DODATEK č. 1

„Autobusové zastávky Sokolovská, Uherské Hradiště“

Příloha č. 1 – Změnový list č.1

ZMĚNOVÝ LIST		číslo ZL: 1.
Zhotovitel: 	PORR a.s., Dubečská 3238/36, Praha 10 IČO:43005560 DIČ: CZ 43005560 Zastoupený: Ing. Robert Plešek – vedoucí provozu Zlín Jiří Nezval - stavbyvedoucí	
Změnový list vystavil:  Uherské Hradiště Srdce Slovácka	Město Uherské Hradiště Masarykovo náměstí 19, 686 01 Uherské Hradiště IČ: 002 91 471 , DIČ: CZ00291471 Zastoupená : Ing. Jakub Talák – odbor investic	
Datum:	11/2021

Předmět změny - ZM č.7 : změna rozsahu a obsahu prací spočívá v dodatečné výměně 1 ks výložníku u přechodu pro chodce.

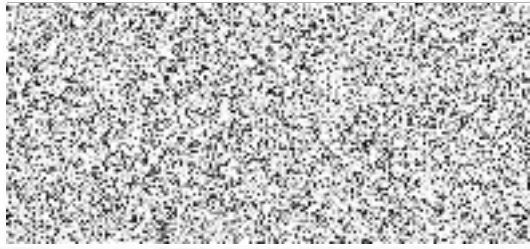
Zvýšení rozsahu stavebních prací spočívá v nutnosti výměny 1 ks výložníku osvětlení nově budovaného přechodu pro chodce. Důvodem je, posunutí sloupu tohoto osvětlení o 1,70 m dále od osy přechodu z důvodu střetu s podzemním vedením vodovodu a nutnosti dodržení ochranného pásma dle požadavku správce VaK. Tento výložník bude atypický, lomený tak, aby splnil normu na osvětlení přechodu pro chodce.
